Deckblatt vom 31.10.2019

mit Roteintragung(en)

Freistaat Bayern Staatliches Bauamt Passau <small>Am Schandl 2, 94032 Passau, Tel. 0851/5017-01, Fax 0851/5017-1099, E-Mail: poststelle@stbapa.bayern.de</small>	Unterlage	13.3	
	Blatt Nr.		
	Datum	Zeichen	
Planfeststellung	bearbeitet	April 2015	Königseder
B 85 Ausbau nördlich Eberhardsreuth und Erneuerung der Ohebrücke Bau-km 0 + 000 bis Bau-km 0 + 790 B 85_2760_0,66 bis B 85_2740_1,03	gezeichnet	April 2015	Königseder
	geprüft	Mai 2015	Berzl/Maier
	Höhenpläne/Lageplanausschnitt Verlegung der Mitternacher Ohe Maßstab 1 : 1000/100		
Aufgestellt: Passau, den 19.01.2016 Staatliches Bauamt gez. Berzl Bauberrätin	Festgestellt gem. § 17 FStrG durch Beschluss vom 06.04.2020 Nr. 32-4354.21-52/B85 Regierung von Niederbayern Landshut, 06.04.2020 gez. Kiermaier Regierungsdirektor		
Projekt: Gumpenreit		Datei: P:\B85\Gumpenreit\Unterlage13-3_D.sda	
Geobasisdaten: © Bayerische Vermessungsverwaltung (Darstellung der Flurkarte als Eigentumsnachweis nicht geeignet)

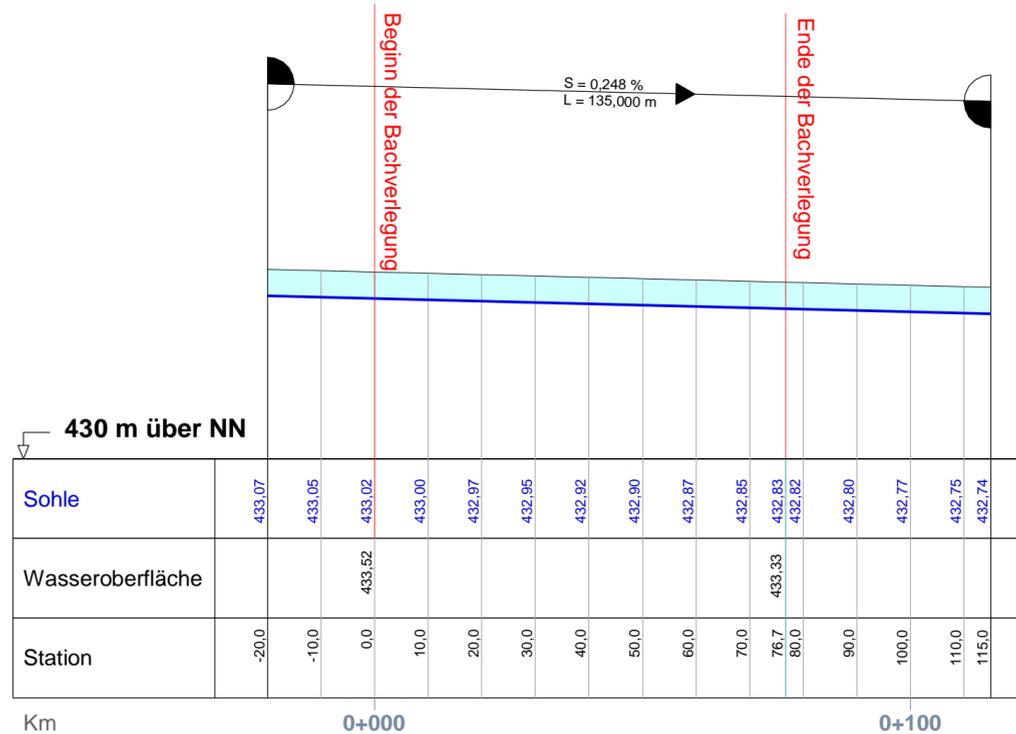
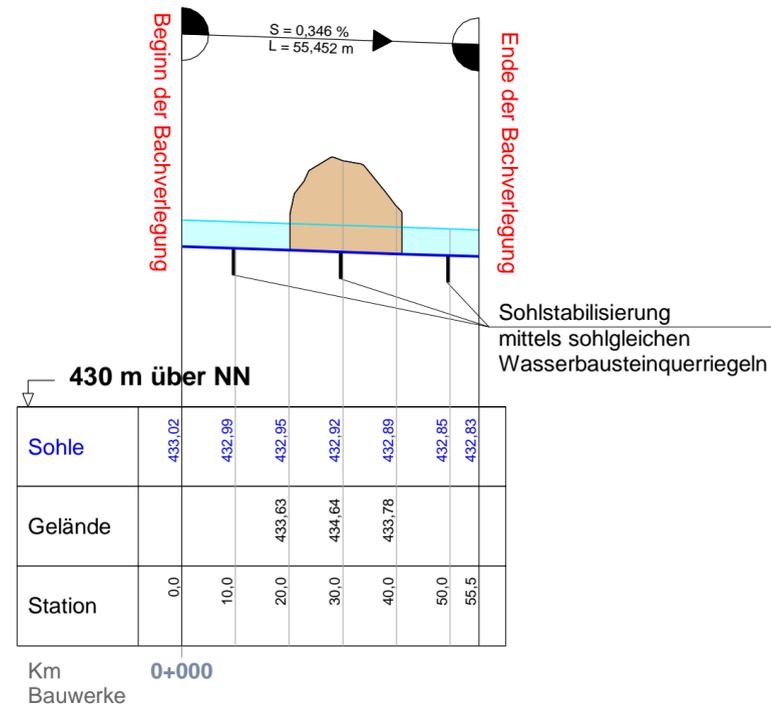
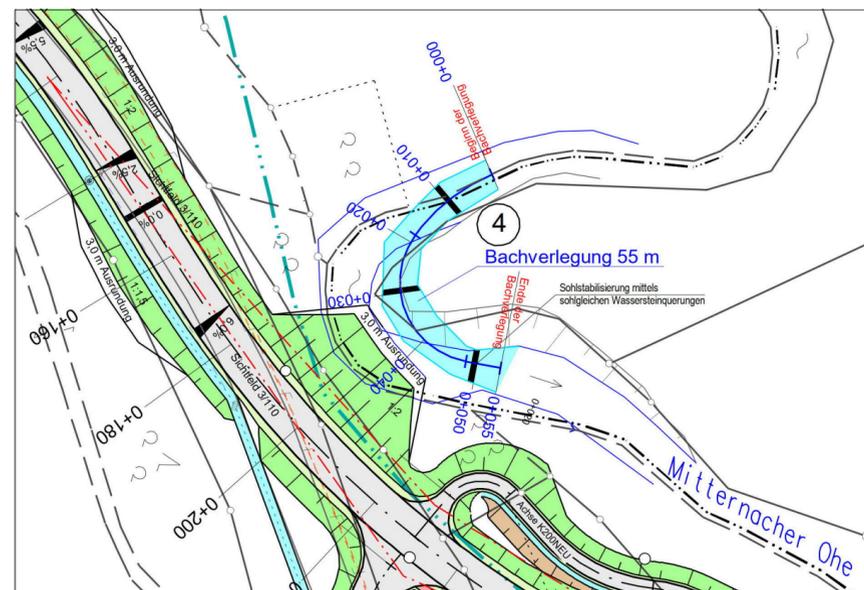
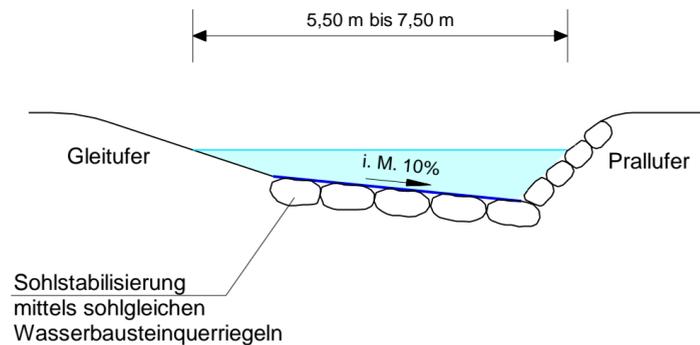
Nr.	Art der Änderung	Datum	Name
1	neue Trassierung, Kreisverkehr	März 2019	Maier

siehe A 3.7.2!
